**Niederschrift zur Gewässer- und Verbandsschau am Reinstädter Bach im Saale-Holzland-Kreis (SHK) bzw. zwischen den Ortschaften Zweifelbach und Mündung in die Saale in Kahla**

**2. Version (Endfassung) mit Ergänzung vom 14.01.26**

Datum: 13.11.2025, 9:00 – 15:00 Uhr

Karte 1: Überflutungstiefe bei außergewöhnlichem Starkregen (HQ 100) ([https://geoportal.de/map.html?map=tk\\_04-hinweiskarte-starkregengefahren-th](https://geoportal.de/map.html?map=tk_04-hinweiskarte-starkregengefahren-th))

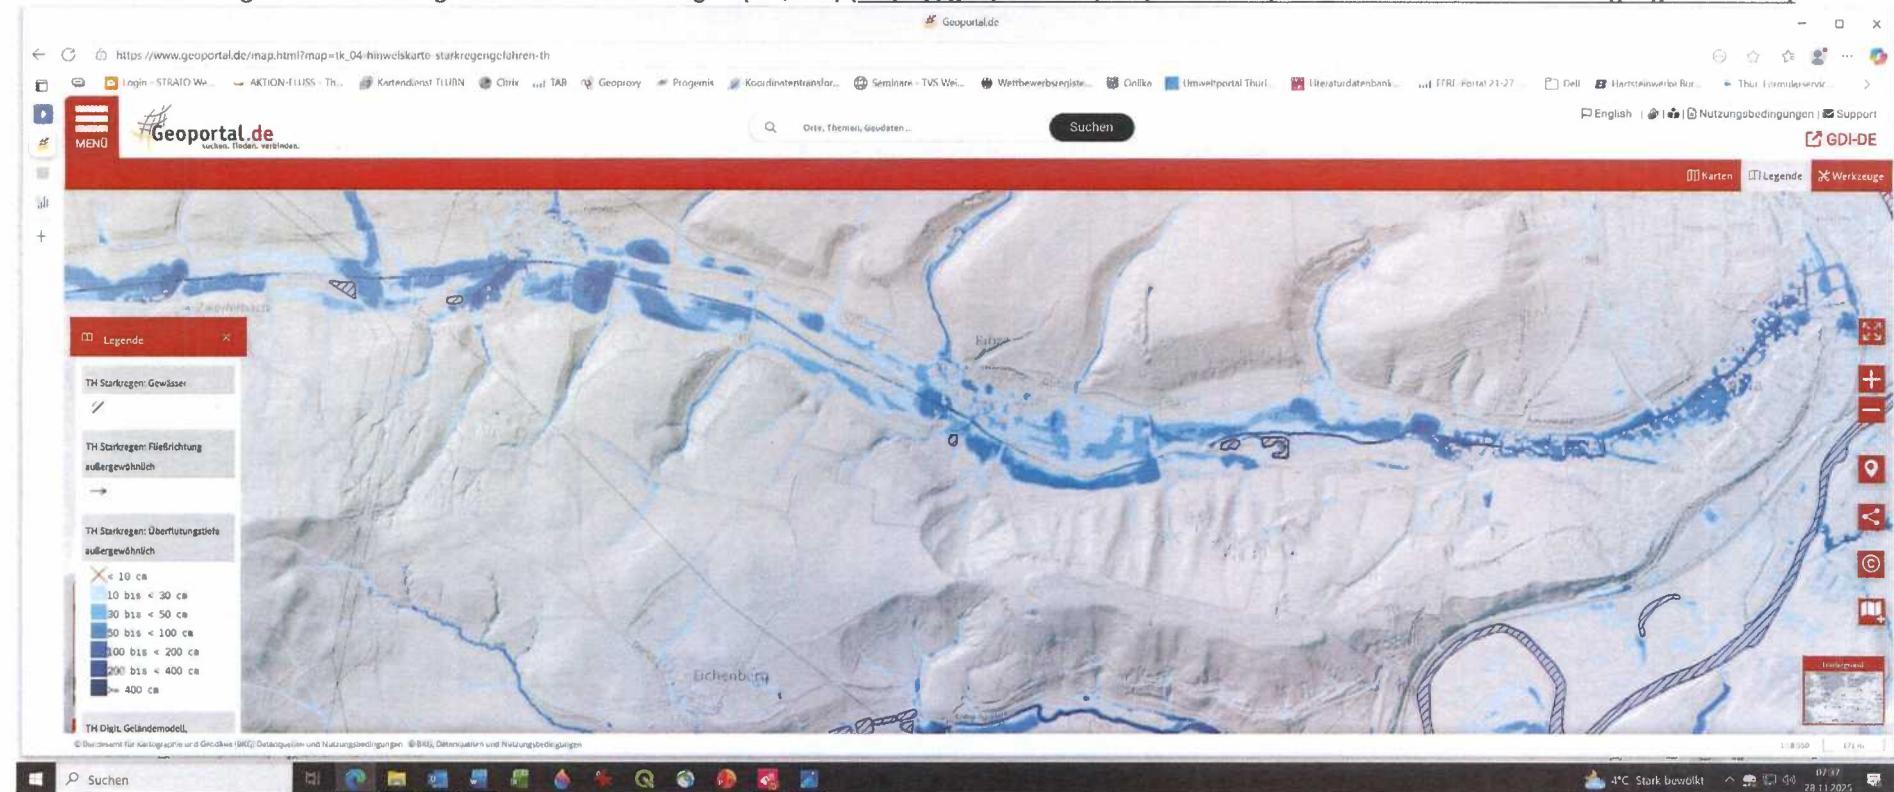
Einleitend erfolgte durch den GUV eine Information des Teilnehmerkreises zu Einzugsgebiet, Abflüssen und Überflutungsflächen im Starkregenfall (**Anlage 2, Karte 1**).

Karte 2:

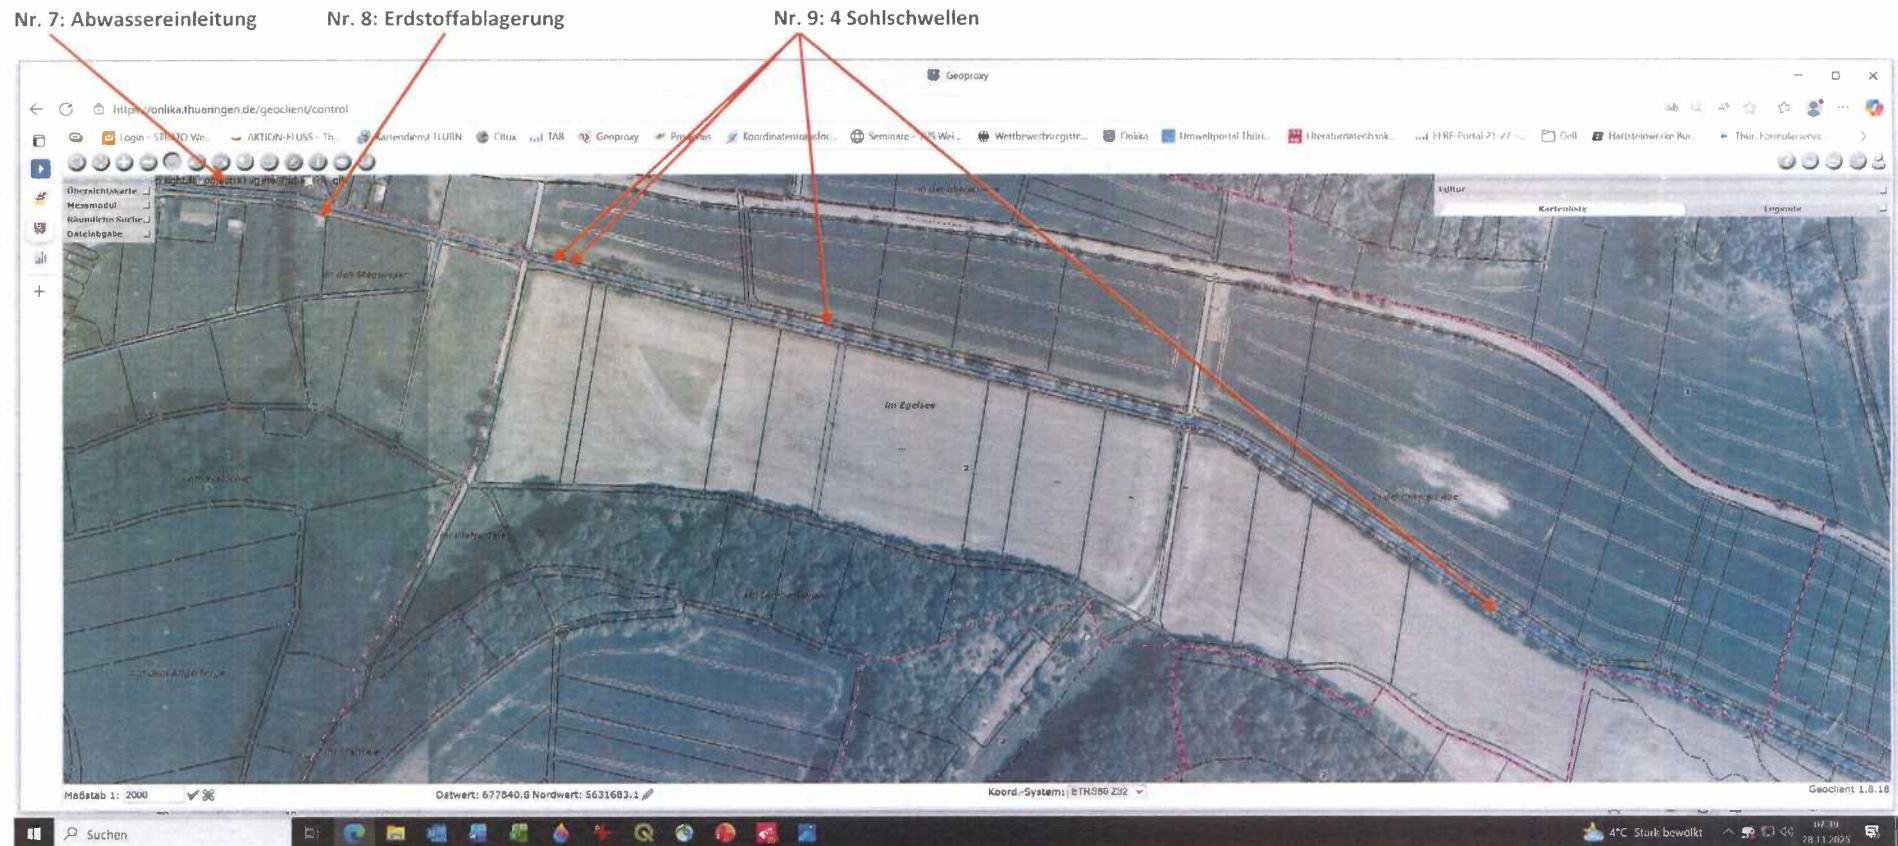
Nr.	Feststellungen/ Festlegungen	Lage	zu erledigen	
			verantwortlich	Termin
1.	Ablagerungen im Abflussprofil/ zu entfernen	siehe Anlage 2, Karte 2	LRA SHK, UWB	30.06.26
2.	3 Sohlstufen unter gemeindeeigenem Brückenbauwerk, nicht durchgängig, im Gewässerrahmenplan des Landes verzeichnet als ID 3605/ Herstellung der Durchgängigkeit im Zusammenhang mit Brückensanierung oder Neubau	siehe Anlage 2, Karte 2	Gemeinde Gumperda	2027
3.	Sedimentablagerungen unter gemeindeeigener Brücke/ zu entfernen	siehe Anlage 2, Karte 2	Gemeinde Gumperda	30.06.26
4.	Holzlager im Abflussprofil/ zu entfernen	siehe Anlage 2, Karte 2	LRA SHK, UWB + Eigentümer	30.06.26
5.	Bürger Hr. S. aus Gumperda bittet GUV um Auskunft zu den Maßnahmen aus dem Unterhaltungsplan/ sendet dazu im Nachgang Anfrage an GUV per E-Mail	ohne	Bürger Hr. S. + GUV	ohne Festlegung

Nr.	Feststellungen/ Festlegungen	Lage	zu erledigen	
			verantwortlich	Termin
6.	Schütz i. V. m. Ufer- und Sohlverbau ohne Niedrigwasserrinne zur Löschwasserentnahme, z. Z. geöffnet, jedoch nicht durchgängig, im Gewässerrahmenplan des Landes verzeichnet als ID 8723, Zuständigkeit: Gemeinde/ Anordnung zur Herstellung der Durchgängigkeit	siehe Anlage 2, Karte 2	LRA SHK, UWB + Gemeinde Gumperda	2026

7.	2 Stellen mit Abwassereinleitung/ Prüfung des Einleiters sowie des Rechtszustandes	siehe Anlage 2, Karte 2 und 3	LRA SHK, UWB	30.06.26
8.	Erdstoffablagerung im potenziellen Überflutungsbereich nach Starkregen in Gemarkung Gumperda, Flur 5, Flurstück 321 (Gemeindeeigentum)/ Anordnung zur Beseitigung + Entfernung	siehe Anlage 2, Karte 3	LRA SHK, UWB + Gemeinde Gumperda	30.06.26

Karte 4:

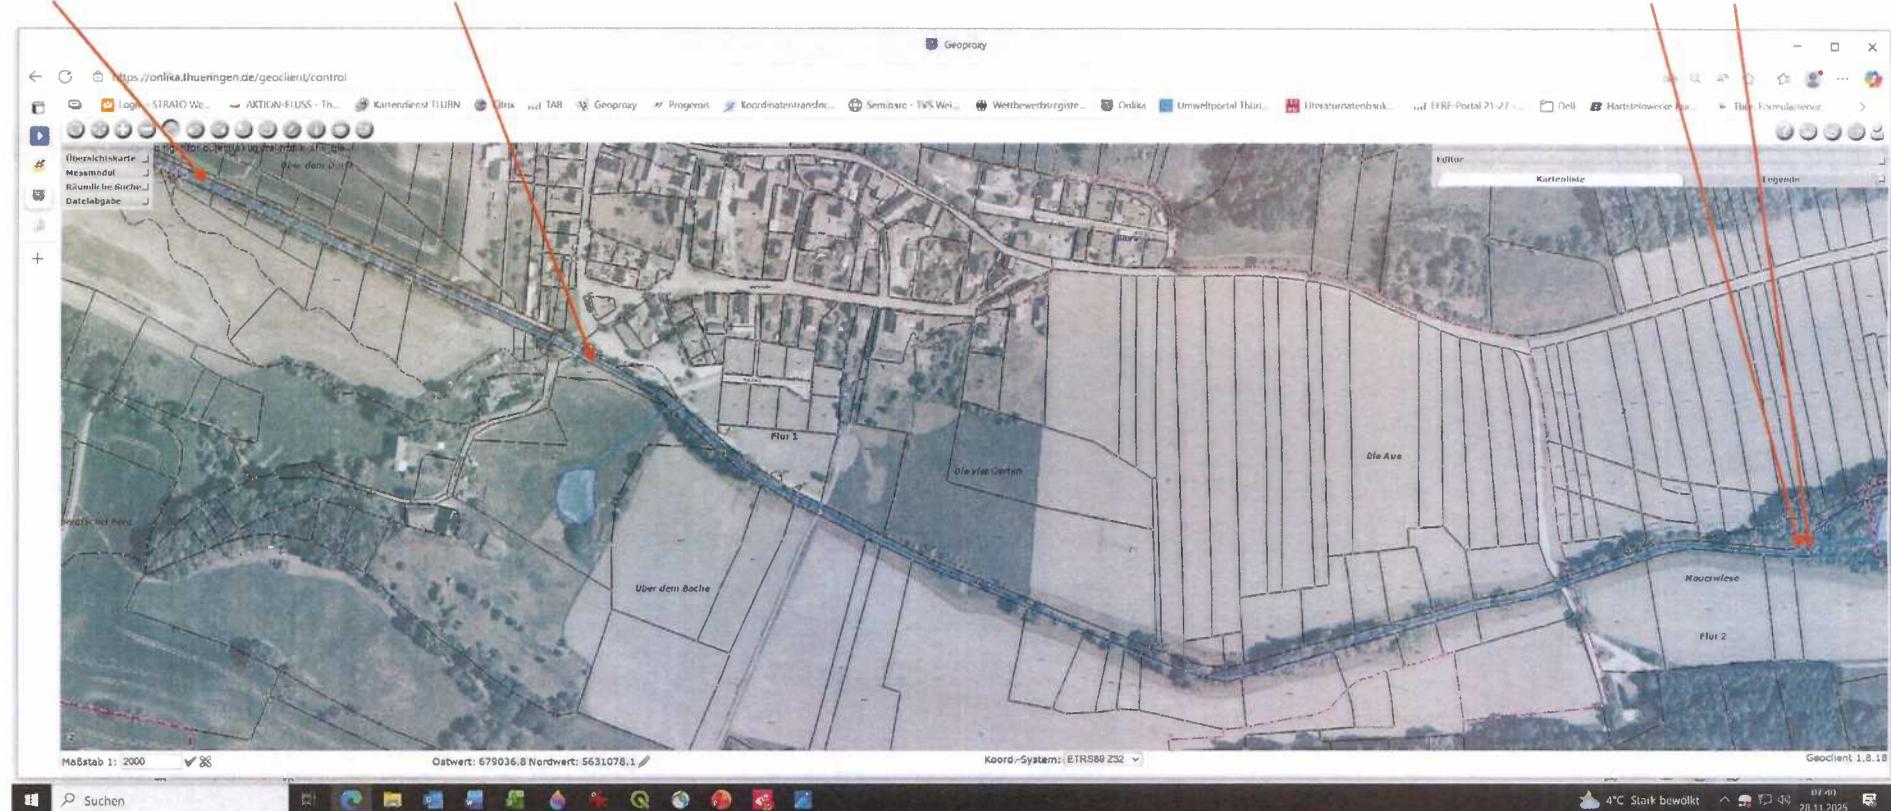
9.	5 Sohlschwellen, im Gewässerrahmenplan des Landes verzeichnet als ID 3599 + 3598 + 8721 + 8722 + 8720, Zuständigkeit: GUV/ Herstellung der Durchgängigkeit i. V. m. Maßnahmen zur Verbesserung der Gewässerstruktur	siehe Anlage 2, Karte 3 und 4	GUV	ab 2028

10.	Schütz i. V. m. Ufer- und Sohlverbau ohne Niedrigwasserrinne zur Löschwasserentnahme, z. Z. geschlossen, nicht durchgängig, im Gewässerrahmenplan des Landes verzeichnet als ID 3719, Zuständigkeit: Gemeinde/ Anordnung zur Herstellung der Durchgängigkeit  <i>Ergänzung vom 14.01.26 nach Hinweis des Bürgermeisters der Gemeinde Bibra vom 06.01.26: Hr. G. weist auf die Bedeutung der Löschwasserentnahmestelle im Sinne der Daseinsvorsorge hin. Aus Sicht der Gemeinde sind Maßnahmen auszuschließen, die zu einer Beeinträchtigung dieser Funktion führen.</i>	siehe Anlage 2, Karte 4	LRA SHK, UWB + Gemeinde Bibra	2026

11.	Querbauwerke (Wehr + Schütz), nicht durchgängig, verzeichnet im Gewässerrahmenplan des Landes als ID 8717 und 8718, WKA unterstrom des Wehres nicht mehr in Nutzung, A+E-Fläche der Autobahn GmbH sowie Oberbach müssen nicht mehr mit Wasser bespeist werden, deshalb wird geprüft, ob der GUV zuständig für die Herstellung der Durchgängigkeit wird (voraussichtlich durch Komplettrückbau und Errichtung eines linksseitigen Umgehungsgerinnes mit Sohlgleite durch GUV ggf. in Verbindung mit Maßnahmen zur Verbesserung der Gewässerstruktur)	siehe Anlage 2, Karte 4	LRA SHK, UWB, GUV	ab 2026

**Karte 5:**

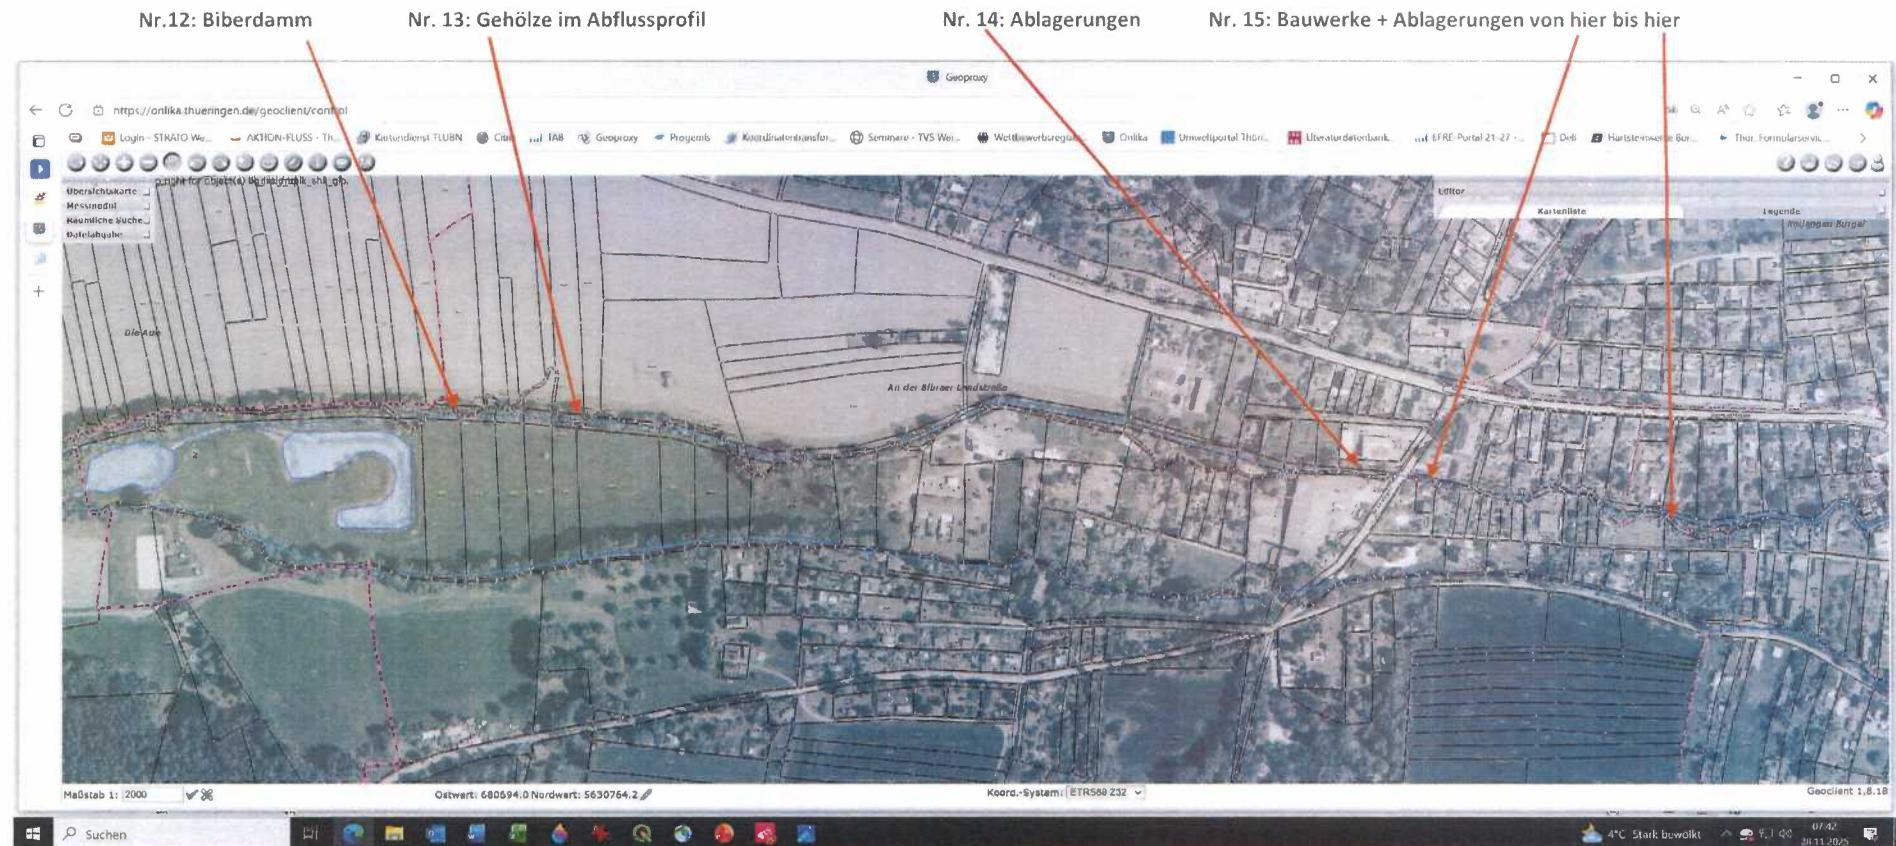
12.	Biberdamm	siehe Anlage 2, Karte 5	LRA SHK, UNB, GUV	ohne
13.	Gehölze im Abflussprofil, Rückstände aus dem Freileitungsfreischnitt im Sommer 2025/ Beräumung durch TEN	siehe Anlage 2, Karte 5	LRA SHK, UWB, TEN	bis Ende April 2026

14.	Ablagerungen (Gehölzschnitt + Autoreifen) im linken Gewässerrandstreifen/ Prüfung und Anordnung zur Herstellung gesetzeskonformer Zustände	siehe Anlage 2, Karte 5	LRA SHK, UWB	30.06.26

15.	diverse Bauwerke und Ablagerungen im und über dem Gewässer, am Ufer und im Gewässerrandstreifen, Information von GUV an UWB mit E-Mail vom 09.08.23/ Prüfung und Anordnung zur Herstellung gesetzeskonformer Zustände	siehe Anlage 2, Karte 5	LRA SHK, UWB	30.06.26

## Karte 6:

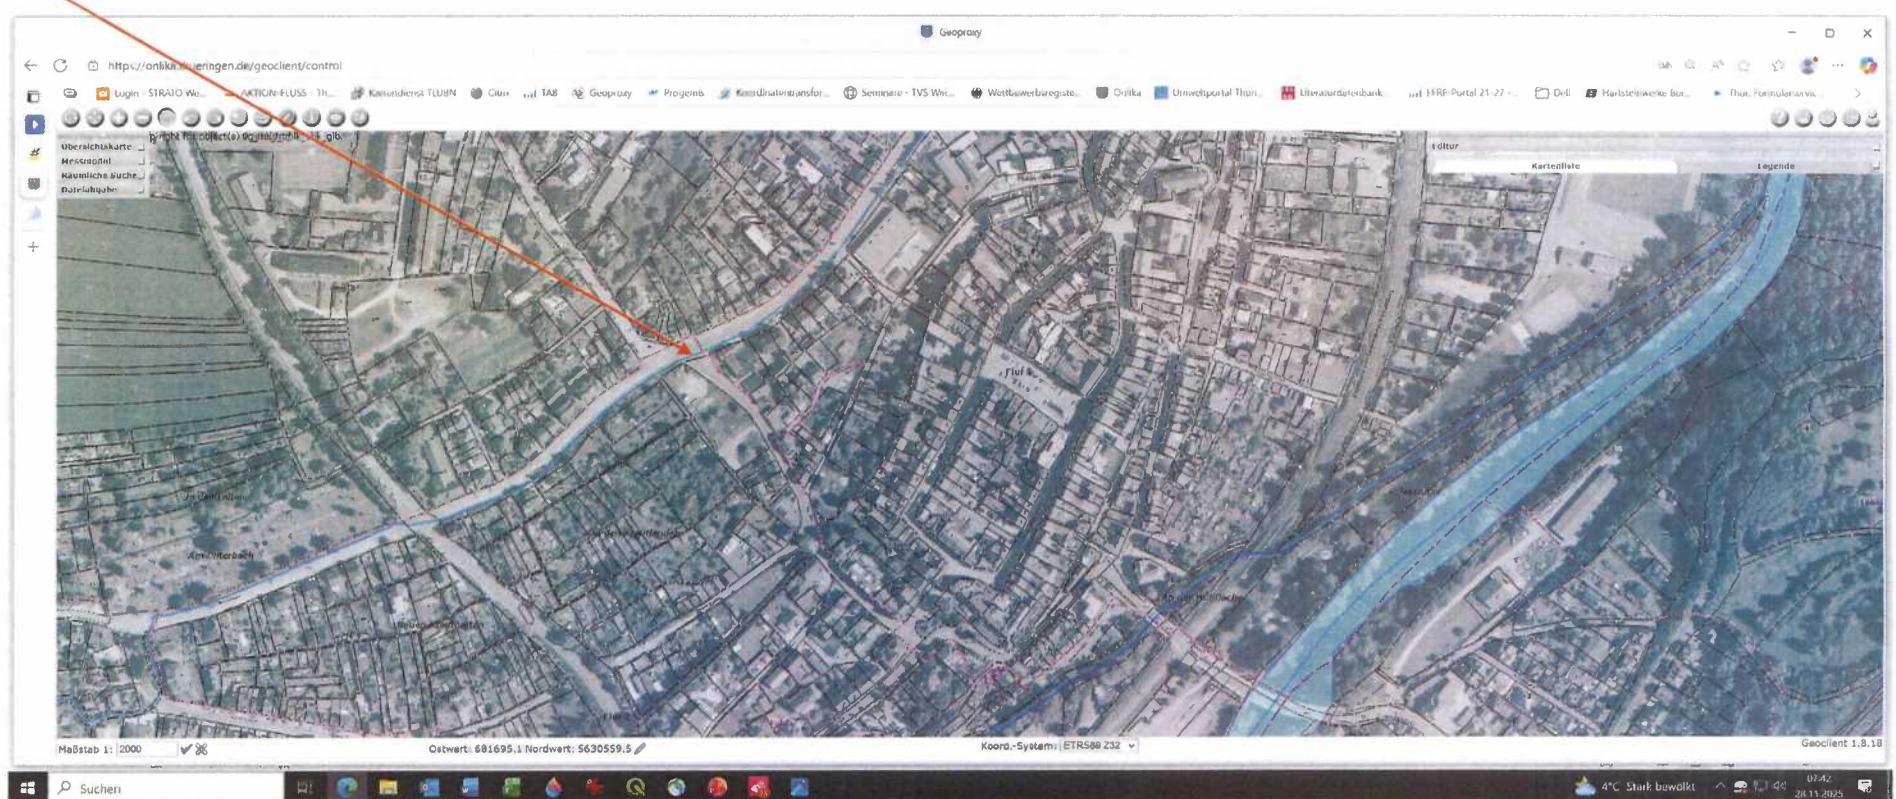
Nr.	Feststellungen/ Festlegungen	Lage	zu erledigen	
			verantwortlich	Termin
16.	Absturz als Bestandteil einer Gewässerverdohlung unter der Bachstraße, Gemarkung Kahla, Flur2, Flurstück 629/7 (Gemeindeeigentum), nicht durchgängig, im Gewässerrahmenplan des Landes nicht erfasst/ Meldung an TLUBN zur Prüfung, ob das Querbauwerk in den 4. BWZ des GRP aufgenommen wird	siehe Anlage 2, Karte 6	GUV	Januar 2026
17.	baufälliger Verdohlungsabschnitt/ Rückbau/ Öffnung prüfen, ggf. Sanierung	siehe Anlage 2, Karte 7	Stadtverwaltung Kahla, Bauamt	ohne Festlegung
18.	NATO-Draht in Böschung bzw. Böschungsoberkante verlegt, Fl. 1, Flst. 621 / Fl. 3, Flst. 1194/9/ Veranlassung Beseitigung	siehe Anlage 2, Karte 7	Stadtverwaltung Kahla, Ordnungsamt	2026
19.	Biberdamm	siehe Anlage 2, Karte 5	LRA SHK, UNB, GUV	ohne
